No.	高浜 2－共通－ 4	事象：共通
質 問	<p>(別冊-共通)          冷温停止を踏まえた評価で対象となる機器のうち、断続運転を前提とした場合よりも冷温停止の方が運転状態が厳しくなる機器及びその運転状態を提示すること。</p>	
回 答	<p>「高浜 1－共通－ 8」の回答と同様です。</p>

No.	高浜2-低サイクル疲労-11	事象：疲労
質 問	<p>(別冊-5配管-1ステンレス鋼配管-30頁)          加圧器サージ配管および加圧器スプレ配管の疲労累積係数の算出根拠(解析モデル、材料物性、最大評価点の選定、応力分類、Ke係数、環境評価パラメータ)を提示すること。</p>	
回 答	<p>加圧器サージ配管および加圧器スプレ配管は設計・建設規格による疲労評価と環境疲労評価手法による疲労評価を実施しております。設計・建設規格による疲労評価では、熱成層現象を考慮していませんが、環境疲労評価手法による疲労評価は熱成層現象を考慮しており、評価モデル等は2者で異なります。</p> <p>加圧器サージ配管および加圧器スプレ配管の熱成層を考慮した評価については「高浜2-低サイクル疲労-12」で説明することとし、ここでは設計・建設規格による疲労評価について説明します。</p> <p><b>【加圧器サージ配管】</b></p> <p>1. 応力分類          応力評価フローチャート(添付1参照)          荷重の組合せ：内圧、自重、熱、機械的荷重(設計・建設規格による)</p> <p>2. 材料物性値          ヤング率：<math>1.72 \times 10^5</math> (MPa)          熱膨張係数：<math>1.751 \times 10^{-5}</math> (mm/mm・℃)</p> <p>3. 解析モデルおよび測定点(添付2参照)          配管各部位に考慮する応力係数は設計・建設規格のPPB-3000 クラス1配管に定める応力係数に従って設定しています。</p> <p>4. 最大評価点の選定          解析モデル上の評価点及び最大評価点の選定結果を添付3に示します。</p> <p>5. Ke係数          評価に用いたKe係数を添付4に示します。</p> <p><b>【加圧器スプレ配管】</b></p> <p>6. 応力分類          応力評価フローチャート(添付1参照)          荷重の組合せ：内圧、自重、熱、機械的荷重(設計・建設規格による)</p>

高浜 2 号機 加圧器サージ配管の環境疲労評価(熱成層考慮)

図1 解析モデル及び熱成層を考慮した環境疲労評価点

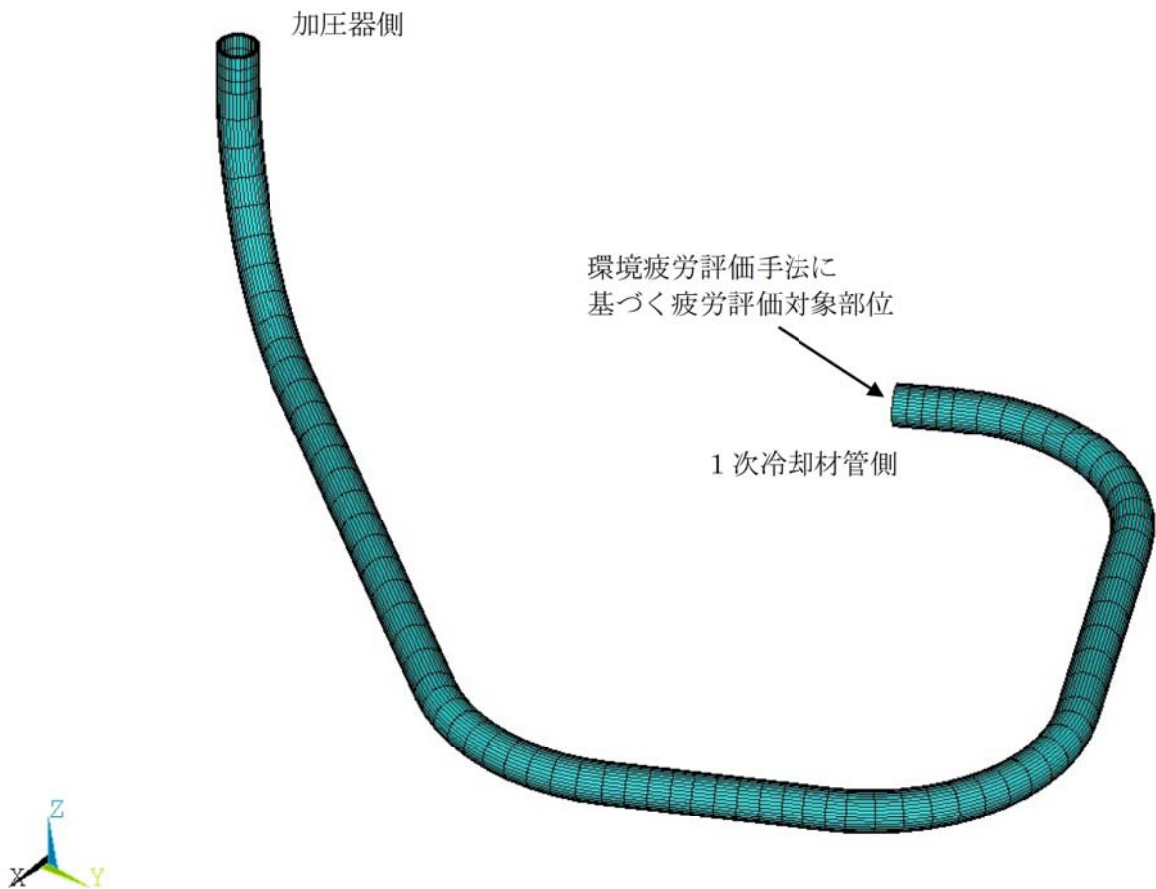
No.	高浜2ー低サイクル疲労ー12	事象：疲労
質 問	<p>(別冊-5配管-1ステンレス鋼配管-30頁)                  加圧器サージ配管および加圧器スプレ配管において、熱成層現象の想定と根拠、熱過渡・応力評価の方法及び評価結果を提示する。</p>	
回 答	<p>添付1に加圧器サージ配管の評価結果を、添付2に加圧器スプレ配管の評価結果をそれぞれ示します。</p>

その結果、環境疲労累積係数(以降 環境U. F. と記す)は $0.002 < 1.0$ であり問題ないことを確認した。

図1 高浜2号炉 中性子照射による靱性低下に対する炉心そのの想定き裂

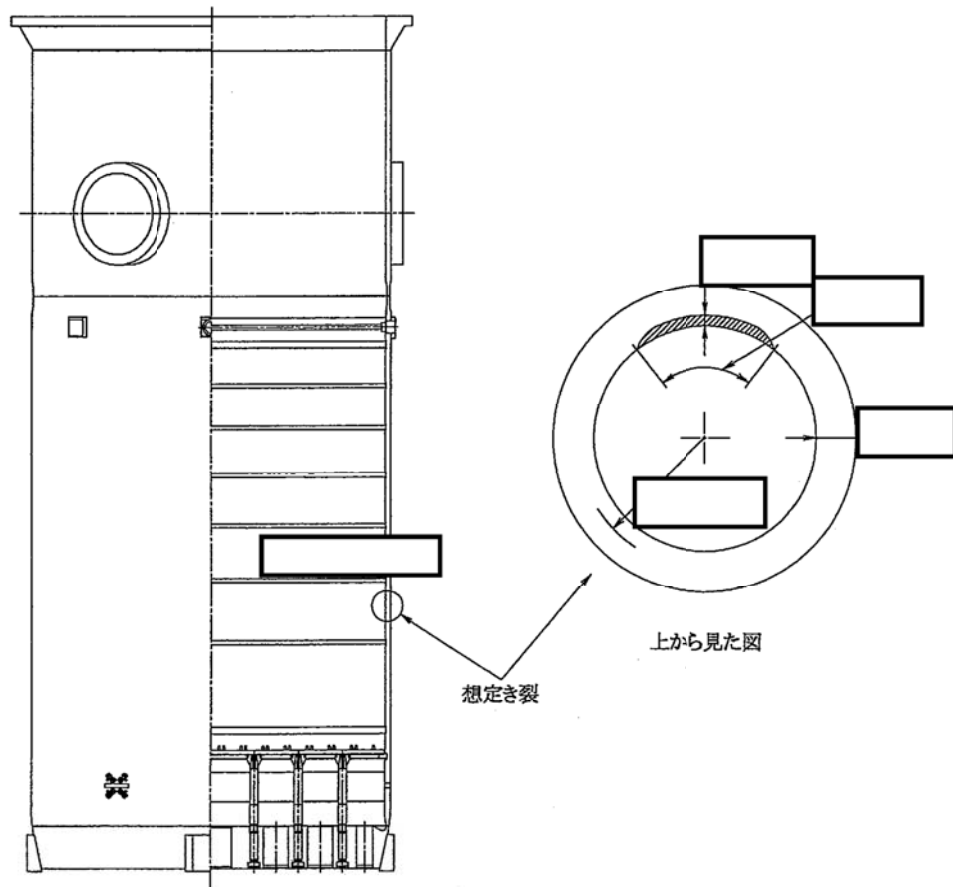
No.	高浜 2－その他の経年劣化事象－ 1 5	事象：中性子照射による靱性低下 － 1
質 問	<p>(別冊-7炉内構造物-27頁)</p> <p>炉心そうの目視確認について、頻度、範囲等の詳細を提示すること。また、「万一有意な欠陥が存在すると仮定した場合でも不安定破壊しないことを確認している」ことの詳細を提示すること。</p>	
回 答	<p>炉心そうに対して実施している水中テレビカメラによる目視確認については、「高浜 1－その他の経年劣化事象－ 2 0」を参照願います。</p> <p>万一有意な欠陥が存在すると仮定した場合でも不安定破壊しないことを確認している」ことの詳細について、以下に示します。</p> <p>想定欠陥は、日本機械学会 設計・建設規格 (JSME S NC1-2005/2007) を準用し、深さを板厚の1/4、長さは板厚の1.5倍の表面欠陥を周方向に仮定した (図 1)。</p> <p>平板中の半楕円表面き裂の応力拡大係数Kを求めるRaju-Newmanの式 (Raju, I. S. and Newman, J. C., Jr., NASA Technical Paper 1578, 1979.) を用いて想定欠陥の応力拡大係数Kを算出した結果、<span style="border: 1px solid black; padding: 0 5px;"> </span>MPa√mとなった。</p> <p>一方、図 2 中のJ<sub>IC</sub>最下限値14 kJ/m<sup>2</sup>から、換算式により破壊靱性値K<sub>IC</sub>を求めると51 MPa√mとなる。</p> <p>以上より、想定欠陥の応力拡大係数は、破壊靱性値を下回っており、不安定破壊は生じないことを確認した。</p> $K_{IC} = \sqrt{\frac{E}{(1-\nu^2)}} \times J_{IC}$ <p>E：縦弾性係数 (173000 N/mm<sup>2</sup> at 350°C)  ν：ポアソン比 (0.3)  J<sub>IC</sub>：破壊靱性値の下限 (14 kJ/m<sup>2</sup> at 350°C)</p>
